MINUTA DE LA JUNTA DE ACLARACIONES DE LA INVITACION RESTRINGIDA A TRES O MÁS PERSONAS N° DCE-CFAFEF-006-2026, QUE SE CELEBRA EN LA DIRECCION DE SUPERVISIÓN DE CARRETERAS ALIMENTADORAS, CAMINOS RURALES Y PUENTES, DE LA COMISIÓN ESTATAL DE CAMINOS; EL DÍA 16 DE JUNIO DE 2026, A LAS 10:00 HRS., PARA LA OBRA: PAVIMENTACION MIXTA DEL CAMINO: SAN ANTONIO TZALANI, TRAMO: KM. 0+000 – KM. 1+000, SUBTRAMO: KM. 0+000 – KM. 0+800; RAMAL 1 KM. 0+000 – KM. 0+100, RAMAL 2 KM. 0+000 – KM. 0+100, A REALIZARSE EN LA LOCALIDAD DE: SAN ANTONIO TZALANI, DEL MUNICIPIO DE: LA TRINITARIA, CHIAPAS.

OBRA: PAVIMENTACION MIXTA DEL CAMINO: SAN ANTONIO TZALANI, TRAMO: KM. 0+000 – KM. 1+000, SUBTRAMO: KM. 0+000 – KM. 0+800; RAMAL 1 KM. 0+000 – KM. 0+100, RAMAL 2 KM. 0+000 – KM. 0+100.

SEÑALAMIENTO MINIMO DE PROTECCION QUE DEBERA MANTENERSE DURANTE LA EJECUCION DE LAS OBRAS

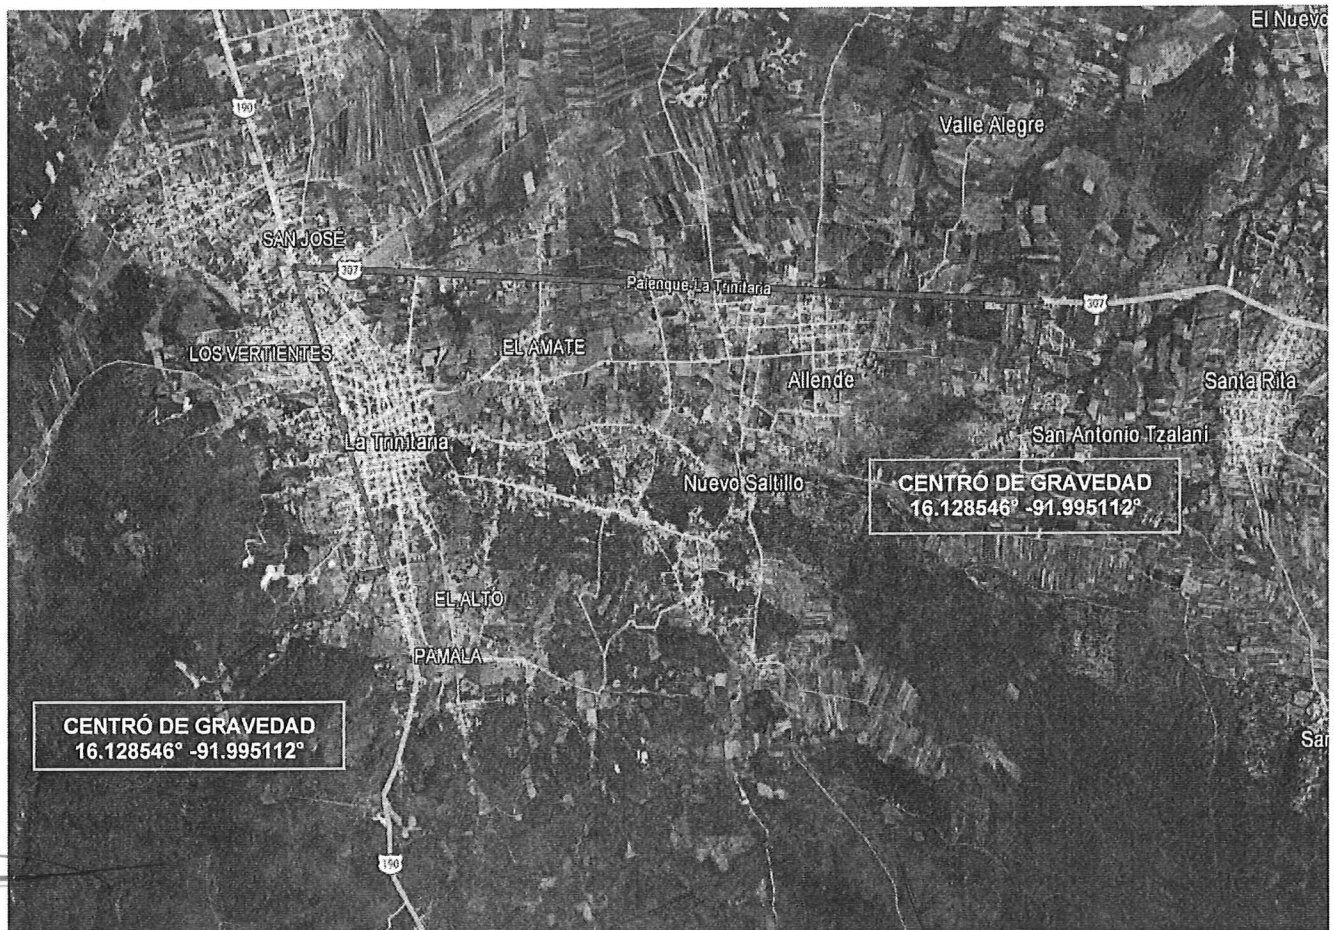
1. DE ACUERDO A LAS DISPOSICIONES DE SEGURIDAD CONTENIDAS EN EL CAPITULO SEXTO DEL MANUAL DE DISPOSITIVOS PARA EL CONTROL DEL TRANSITO EN CARRETERAS, EMITIDO POR LA S.I.C.T. PARA LA COLOCACIÓN DE LAS SEÑALES Y DISPOSITIVOS DE PROTECCIÓN RESPECTIVOS, DEBERÁN CONSIDERAR LA COLOCACIÓN DEL SEÑALAMIENTO PREVENTIVO NECESARIO POR PARTE DE LA EMPRESA CONTRATISTA, EN LOS TRAMOS DE RECONSTRUCCION, EXTREMANDO LAS PRECAUCIONES PARA PREVENIR Y EVITAR AL TRANSITO, ACCIDENTES DE CUALQUIER NATURALEZA, YA SEA CON MOTIVO A LAS OBRAS O POR LOS MOVIMIENTOS DE SU MAQUINARIA, EQUIPO O ABASTECIMIENTO DE MATERIALES (SE ANEXA PROYECTO DE SEÑALAMIENTO PREVENTIVO).

EN EL SENTIDO OPUESTO SE COLOCARA LA MISMA SECUENCIA DE SEÑALES, COMO LA INDICADA ABAJO
